**AVIS RELATIF À LA PROTECTION
CONTRE LES EVENTUELS EFFETS NOCIFS ET NUISANCES
PROVOQUÉS PAR LES RAYONNEMENTS NON IONISANTS
GÉNÉRÉS PAR DES ANTENNES ÉMETTRICES STATIONNAIRES**

Commune : LIEGE - Exploitant : PROXIMUS

Référence exploitant : 41VNS_01

Rapport n° 3686 / 2023

Figure 1 : Vue en plan des lieux de séjour et des points de contrôle

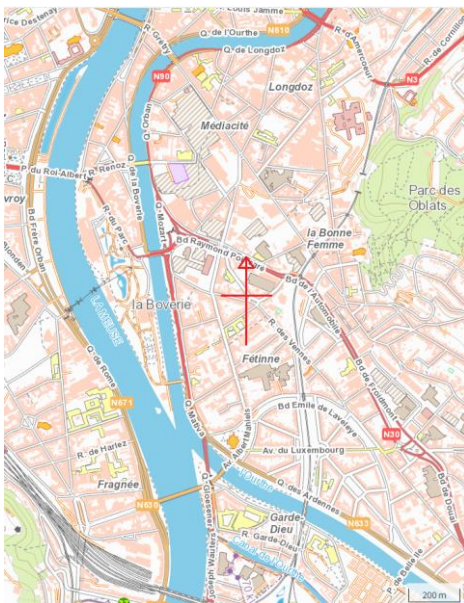
N° point de contrôle	LS	Atténuation (dB)	Indice d'exposition relatif à la limite par installation IE_i
10	LS10	3,0	0,985
95	LS95	3,0	0,902
70	LS70	3,0	0,853
8	LS8	3,0	0,734
65	LS65	3,0	0,673
63	LS63	3,0	0,669
11	LS11	3,0	0,647
7	LS7	3,0	0,611
61	LS61	3,0	0,596
6	LS6	3,0	0,512
14	LS14	3,0	0,479
59	LS59	3,0	0,459
20	LS20	3,0	0,422
5	LS5	3,0	0,422
18	LS18	3,0	0,408
12	LS12	3,0	0,396
125	LS125	3,0	0,363
74	LS73	3,0	0,359
4	LS4	3,0	0,340
24	LS24	3,0	0,326
68	LS68	3,0	0,321
127	LS125	3,0	0,297
22	LS22	3,0	0,291
126	LS125	3,0	0,291
26	LS26	3,0	0,267
57	LS57	3,0	0,254
28	LS28	3,0	0,251
15	LS15	3,0	0,241
100	LS100	3,0	0,225
29	LS29	3,0	0,224
66	LS66	3,0	0,220
124	LS124	3,0	0,211
32	LS32	3,0	0,205
117	LS117	3,0	0,200
97	LS97	3,0	0,200

En ce qui concerne les antennes de l'installation mentionnées dans le tableau 1, la distance maximale à laquelle la limite pourrait être atteinte, à l'extérieur, est égale à 92,4 m. S'il n'y a pas de LS à une distance inférieure, les antennes respectent forcément la limite d'immission.

Dans le cas des LS situés à l'intérieur des bâtiments, une atténuation d'obstacle est prise en compte et il en résulte que la distance maximale à laquelle la limite pourrait être atteinte se réduit à 65,4 m.

Les résultats de l'évaluation décrite au paragraphe 4 indiquent que les antennes émettrices stationnaires de l'installation faisant l'objet du présent avis ne produisent pas, dans un lieu de séjour, un rayonnement électromagnétique maximum supérieur aux limites fixées à l'article 4 du décret.

Figure 2 : Vue en plan des installations d'antennes dans un rayon de 300 mètres autour de l'installation faisant l'objet de la demande d'avis

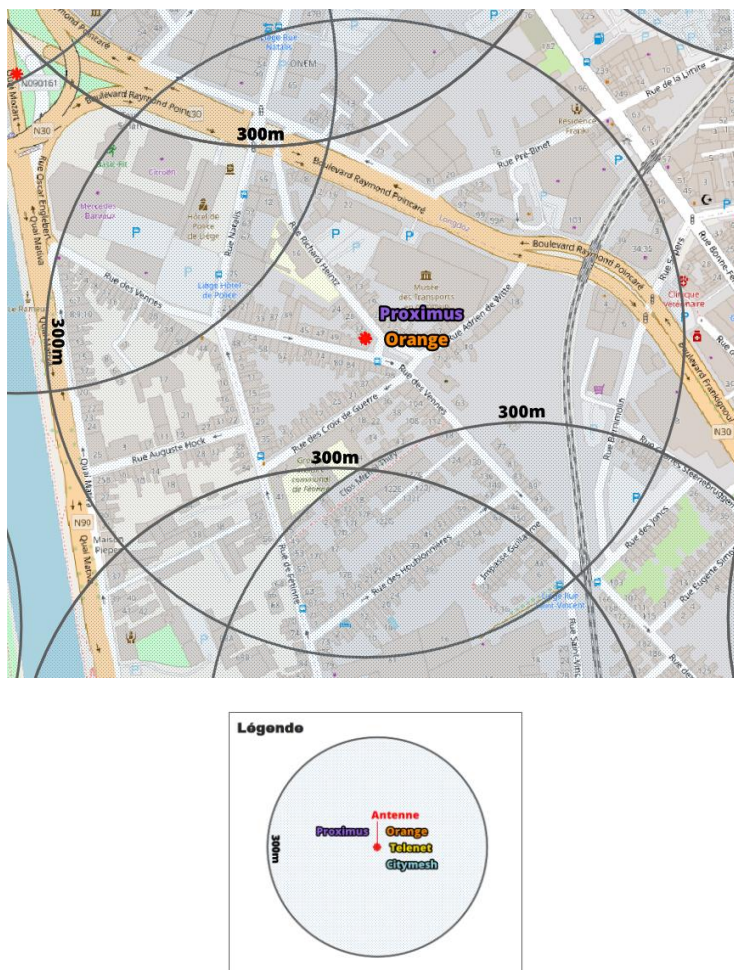
Compte tenu du nombre d'installations localisées dans la figure 2, il apparaît que l'intensité du rayonnement électromagnétique généré, dans les lieux de séjour situés à proximité de l'installation référencée dans le paragraphe 2, par l'ensemble des antennes émettrices stationnaires de l'ensemble des exploitants du même site d'antennes émettrices stationnaires respecte la limite fixée à l'article 4, § 2 du décret.
